**AVIS RELATIF À LA PROTECTION
CONTRE LES EVENTUELS EFFETS NOCIFS ET NUISANCES
PROVOQUÉS PAR LES RAYONNEMENTS NON IONISANTS
GÉNÉRÉS PAR DES ANTENNES ÉMETTRICES STATIONNAIRES**

Commune : BINCHE - Exploitant : TELENET GROUP

Référence exploitant : HT1585D

Rapport n° 820 / 2025

Figure 1 : Vue en plan des lieux de séjour et des points de contrôle

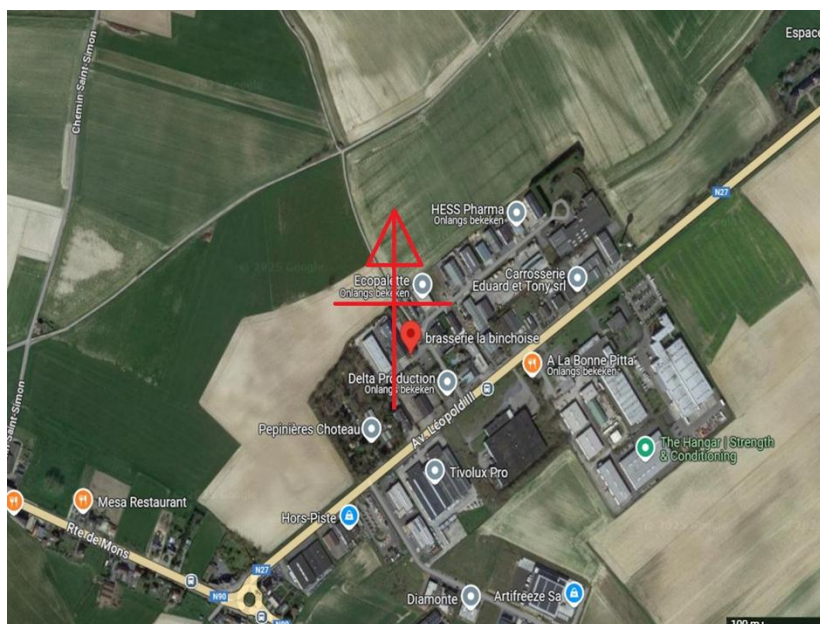
Les fréquences d'émission, la puissance rayonnée par chacune des antennes et leur gain permettent de déterminer le rayon de la zone à analyser. Tout dépassement de la limite par installation est exclu en dehors de cette zone. Le tableau 2 reprend les 35 LS² pour lesquels l'indice d'exposition est le plus élevé. Les différentes colonnes indiquent :

- le numéro du point de contrôle repris sur un des plans de la figure 1;
- le numéro du LS dans lequel se trouve le point de contrôle de la 1^{ère} colonne ;
- l'atténuation d'obstacle prise en compte pour le calcul de l'indice d'exposition dans le LS ;
- le résultat du calcul de l'indice d'exposition.

N° point de contrôle	LS	Atténuation (dB)	Indice d'exposition relatif à la limite par installation IE_i
28	LS8	3,0	0,472
29	LS8	3,0	0,464
24	LS8	3,0	0,454
27	LS8	3,0	0,453
25	LS8	3,0	0,439
26	LS8	3,0	0,421
23	LS7	3,0	0,306
12	LS2	3,0	0,302
22	LS7	3,0	0,245
4	LS1	3,0	0,233
13	LS3	3,0	0,229
20	LS6	3,0	0,220
19	LS6	3,0	0,206
21	LS6	3,0	0,199
15	LS4	3,0	0,124
9	LS1	3,0	0,122
14	LS4	3,0	0,118
33	LS10	3,0	0,114
18	LS5	3,0	0,113
3	LS1	3,0	0,104
34	LS10	3,0	0,090
17	LS5	3,0	0,069
5	LS1	3,0	0,068
6	LS1	3,0	0,060
32	LS10	3,0	0,059
7	LS1	3,0	0,056
31	LS9	3,0	0,052
8	LS1	3,0	0,048
30	LS9	3,0	0,039
2	LS1	3,0	0,039
35	LS10	3,0	0,036
10	LS1	3,0	0,036
11	LS1	3,0	0,035
1	LS1	3,0	0,029
16	LS5	3,0	0,028

En ce qui concerne les antennes de l'installation mentionnées dans le tableau 1, la distance maximale à laquelle la limite pourrait être atteinte, à l'extérieur, est égale à 132,3 m. S'il n'y a pas de LS à une distance inférieure, les antennes respectent forcément la limite d'immission.

Dans le cas des LS situés à l'intérieur des bâtiments, une atténuation d'obstacle est prise en compte et il en résulte que la distance maximale à laquelle la limite pourrait être atteinte se réduit à 94,0 m.

Les résultats de l'évaluation décrite au paragraphe 4 indiquent que les antennes émettrices stationnaires de l'installation faisant l'objet du présent avis ne produisent pas, dans un lieu de séjour, un rayonnement électromagnétique maximum supérieur aux limites fixées à l'article 4 du décret.
